資料1－2

「デジタル安全保護系に関する日本電気協会規格の技術評価に関する
検討チーム会合における日本電気協会への説明依頼事項(案)」に対する回答
(JEAC4620-2020 及び JEAG4609-2020)

令和4年1月25日
(一社)日本電気協会
原子力規格委員会

参考図1 デジタル安全保護系の概念図 (BWR)

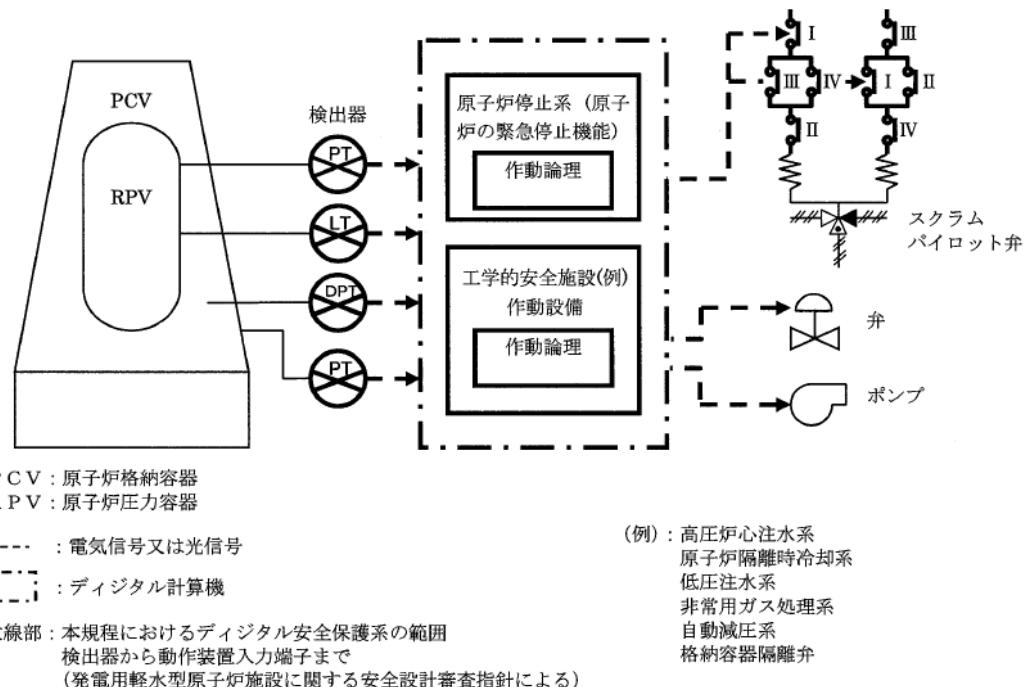
(3) 2020年版において、「安全保護系」の用語の定義に、検出器が含まれることが明記されました。核計装や放射線計装などのデジタル化された装置に関する必要な要件は、本規程に含まれるのか説明してください。

本規程は、安全保護系のうち、原子炉停止系及び工学的安全施設作動系の演算・論理回路を有するデジタル計算機を対象としています。核計装や放射線計装は、演算部分を含め検出部として扱い、本規程の対象範囲外です。

なお、解説—2の適用範囲の概要図において、本規程の対象範囲であるデジタル計算機の箇所を [] にて囲っております。

ただし、ご質問いただいたとおり、本規程の範囲に対する記載がわかりづらいことを認識いたしましたので、次回改定時には改善を図るよう検討致します。

〈ABWR の信頼性評価モデル〉

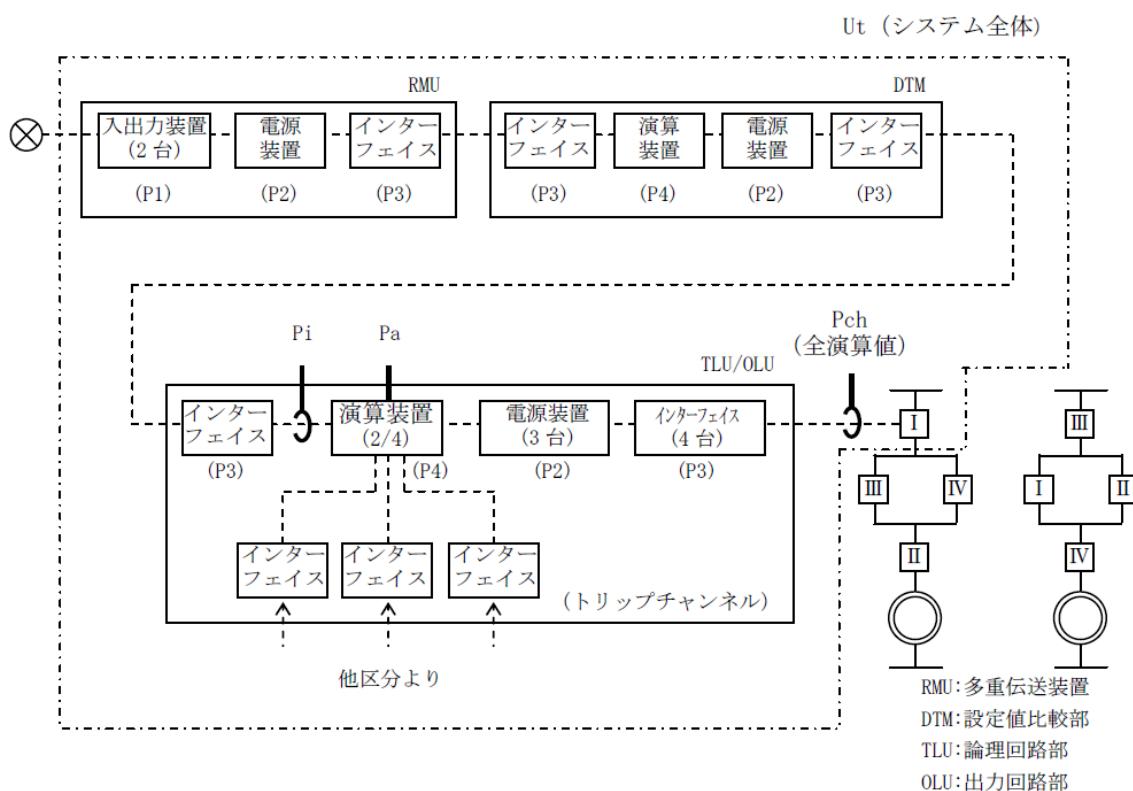
(5) 「4. ディジタル安全保護系に対する要求事項」には、「ディジタル安全保護系は、動作に失敗する確率（アンアベイラビリティ）及び誤動作する頻度（誤動作率）を考慮し、」とありますが、どのように考慮するのか例を示して説明してください。また、アンアベイラビリティや誤動作率の評価には、ソフトウェアも必要になりますが、記載していない理由を説明ください。

ディジタル安全保護系の信頼性に関しては、下記のようにハードウェア構成要素ごとに分割した信頼性評価モデルを使用して信頼度を算出しております。例として、ABWR の原子炉緊急停止系の信頼性評価モデル(下図)を用いて説明します。

評価対象は、装置の入力からロードドライバ開までのディジタル安全保護系(一点鎖線の範囲)を対象としています。システム全体のアンアベイラビリティを構成要素のアベイラビリティを組み合わせることにより求めます。ここでは、原子炉スクラム要求時にスクラムが失敗する確率として、2 out of 4 システムの 3 重故障を求めます。また、誤動作率については、最初の故障の修理中に 2 番目の故障が生じる 2 重故障で誤スクラムが生じる頻度を求めます。
